工程指示 / 要求簡箋(E.I.)

工程指示編號：EI / 5169 / 22

工程名稱：將軍澳日出康城 11

工程項目：幕牆 大貨廠用鋁背板+ 封口片(裝棉指示) 放行大貨

美特鋁質有限公司 MIDI Aluminium Fabricator Ltd.		工程號 J858 地盘 康城11期	類別 制圖 W. E. X 復核 - 批准 -	物料號 - 圖號 J858-AP02 數量 - 單件重量 - (KG)
修改 日期	採用工廠 <input checked="" type="checkbox"/> 地盘	图纸名称 铝封口片 材料 3.0mm 铝板		
材料颜色 香槟金 (R07311609 9S-PP)

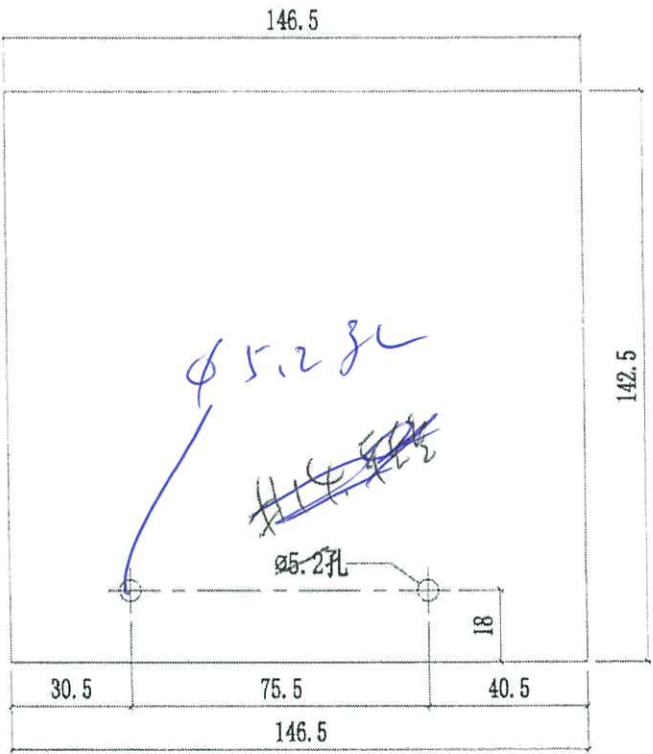
**I版**: 此封口板不用噴塗，不用平頭，未做的按此做，可不分左右使用。

銘化 7/2  
 不用噴漆

不用噴漆

本做的按此做

安裝時, 可左右
